# SECURISATION ET MODERNISATION DU PORT DE L'ARGOL A HOEDIC

**Complétude de la demande d'autorisation  
environnementale : réponse au courrier de la  
DDTM du 23 janvier 2023**

*6 mars 2023*

**FIGURE 1 : EVOLUTION DU TRANSPORT DE SABLE 1 MOIS APRES LA FIN DES TRAVAUX (A GAUCHE) ET 1 AN APRES LA FIN DES TRAVAUX**

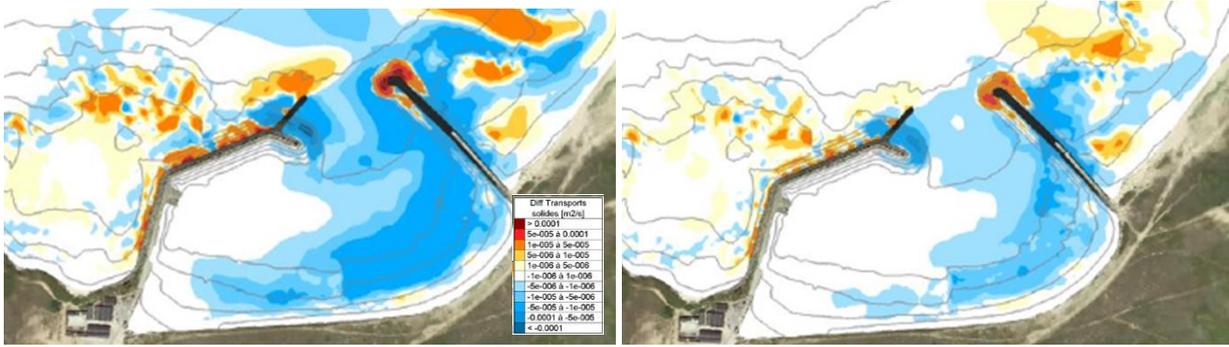
L'impact hydro-sédimentaire aux abords du port n'est pas suffisamment détaillé. L'impact de l'augmentation probable de la sédimentation sur les plages et la faune et flore associées doit être mieux étayé.

L'incidence hydro-sédimentaire aux abords du port peut être précisée sur la base des études préalables :

- A l'extérieur du port, :
  - le projet aura une incidence faible sur la partie Ouest ;
  - la dynamique sédimentaire est modifiée à l'Est, dans le sens d'une diminution générale des transits et d'une sédimentation plus importante (effet d'épi bloquant du Môle). **un engraissement progressif de la plage à l'Est du port** est attendu de par l'effet d'épi opéré par l'extension du Môle de la Marine ;
- Dans le port, le projet va fortement réduire l'apport de sable de l'extérieur. Des dragages seront encore nécessaires mais à une fréquence ou des volumes bien plus faibles qu'actuellement, dans un contexte sédimentaire stabilisé.

La figure suivante présente l'évolution du transport de sédiments 1 mois après les travaux et 1 an après les travaux, mettant bien en évidence les conclusions ci-dessus.

FIGURE 2 : LOCALISATION DES ZONES DE DRAGAGE / DEROCTAGE

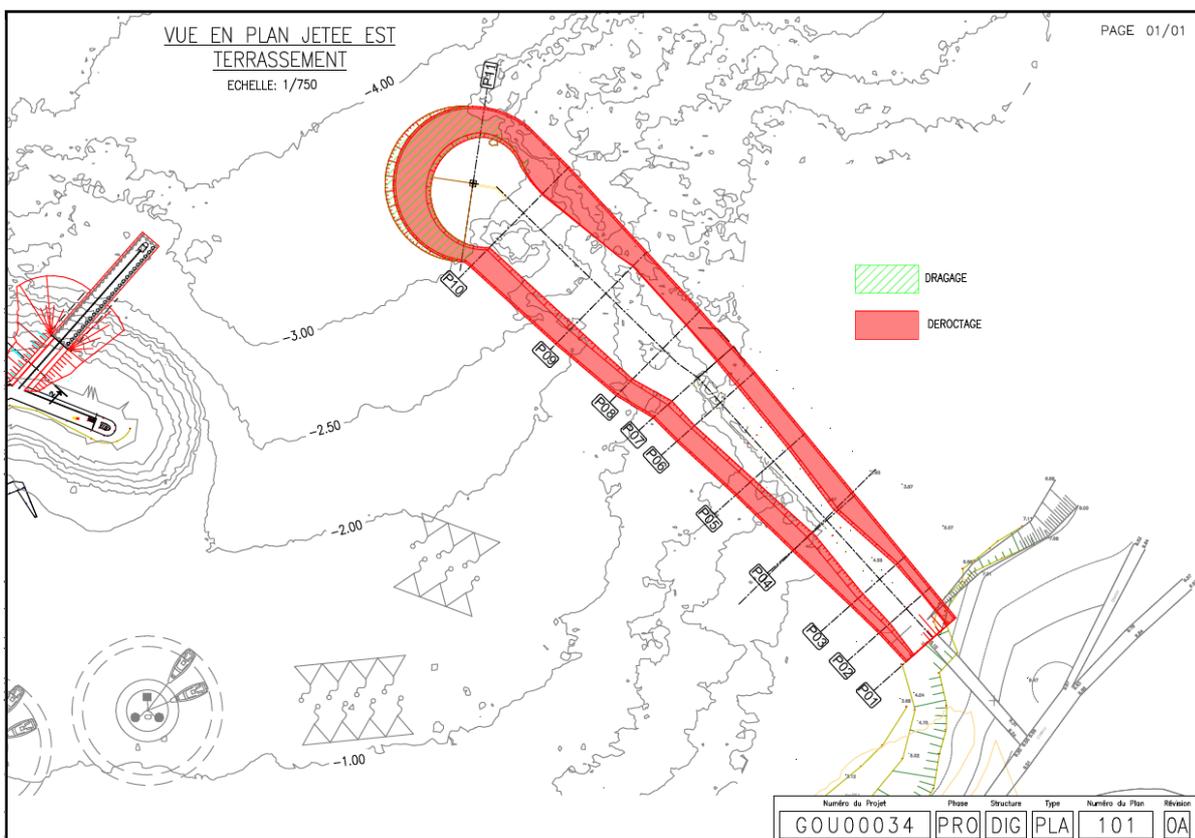
Des précisions doivent être apportées. Une carte précise avec les secteurs de dragage/déroctage et la destination des volumes doit également être ajoutée au dossier .

- Les matériaux déroctés sont utilisés en noyau ou sous couche dans la digue d'extension du Mole de la Marine en fonction de la granulométrie obtenue.
- Les matériaux issus du dragage sont évacués ou mis à disposition d'autres projets sur l'île en fonction des besoins locaux (rechargement de plage, remblais sur l'île, etc.) en collaboration avec la mairie.

Le plan de dragage – déroctage ci-dessous a été rajouté au dossier aux chapitres 1.2.2.1 de l'AEU, 3.2.2.1 de l'EIE, 3.1.2.1 du RNT e 2.3 du NNT.

FIGURE 3 : LOCALISATION DES ZONES DE MESURES COMPENSATOIRE

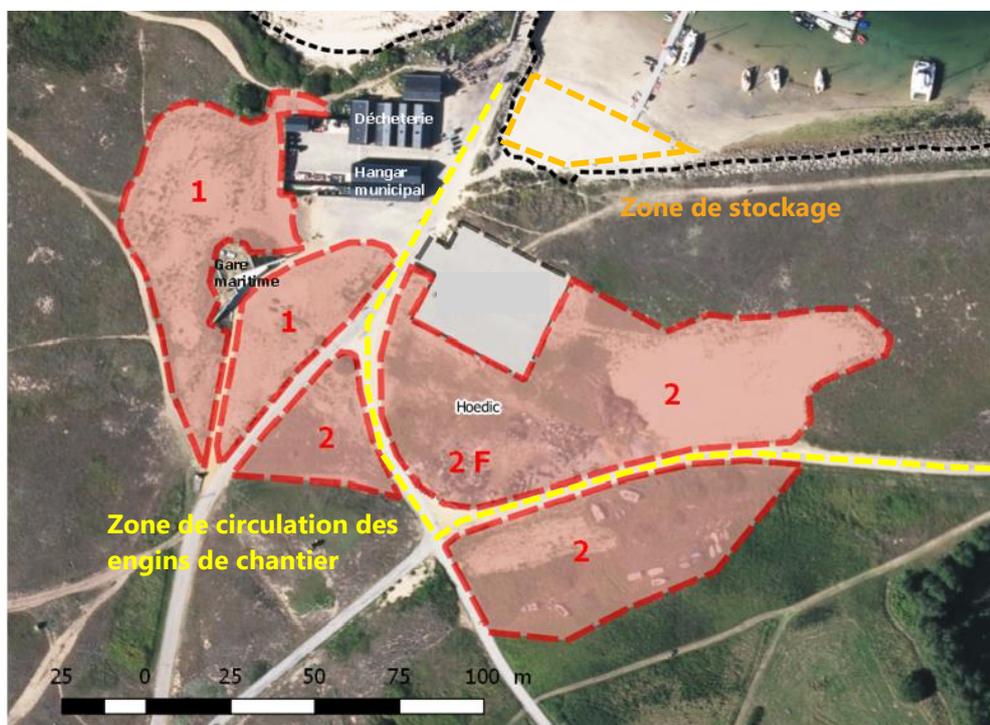
Le périmètre d'étude de l'opération projetée fait l'objet d'un arrêté de dérogation à la protection stricte des espèces délivré le 26 mars 2021, dans le cadre de l'aménagement de la plateforme de stockage de matériel du port d'Argol sur l'île d'Hoedic. Sur la figure 34 (page 71/93), un secteur de dune grise dégradée est identifiée comme zone de stockage de matériaux. Or, ce secteur est situé sur une zone de mesure compensatoire de restauration de dune grise prescrite dans par l'arrêté préfectoral du 26 mars 2021. Il est donc nécessaire de supprimer cette zone de stockage dans le cadre des travaux d'aménagement du port d'Argol et de mettre en place des mesures de balisage sur ce secteur, afin de garantir l'absence de stockage sur les milieux dunaires.

Les zones de stockage qui seront mises en œuvre dans le cadre du projet ne sont pas situées sur les dunes grises. La figure ci-dessous présente en rouge les zones de compensation et en orange la zone de stockage envisagée.

**Aucune des zones de projet (base de vie, zone de stockage, zone de circulation des engins de chantier, etc.) n'intersectera les zones des mesures de compensation citées dans le cadre de l'arrêté du 26 mars 2021.**
